# ヤマダサービスニュース

No. 99-003

## パイロットバルブクミタテ変更のお知らせ

パッキン部断面形状

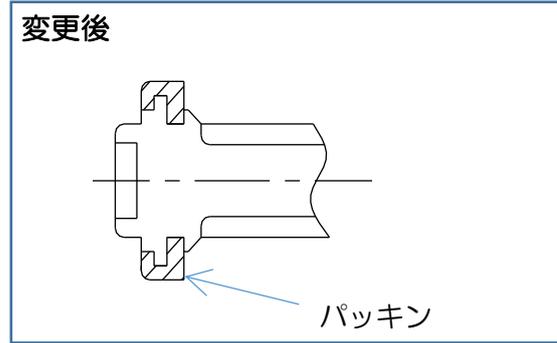
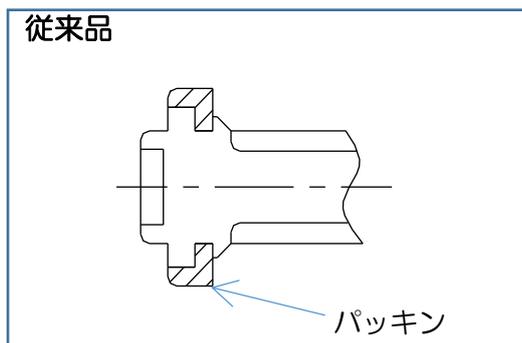
- 対象型式：NDP-40 及び 50 シリーズ (NDP-50FAN 及び NDP-40、50-E シリーズを除く)
- 対象部品：832162 パイロットバルブクミタテ
- 変更点：パッキン材質 ⇒ 耐油性向上のため TPEE(黒) からグレードの異なる TPEE(白) に変更  
パッキン部の形状変更 ⇒ 本体部とパッキン部を剥がれにくくするための変更  
(部品外観形状に変更はございません。)
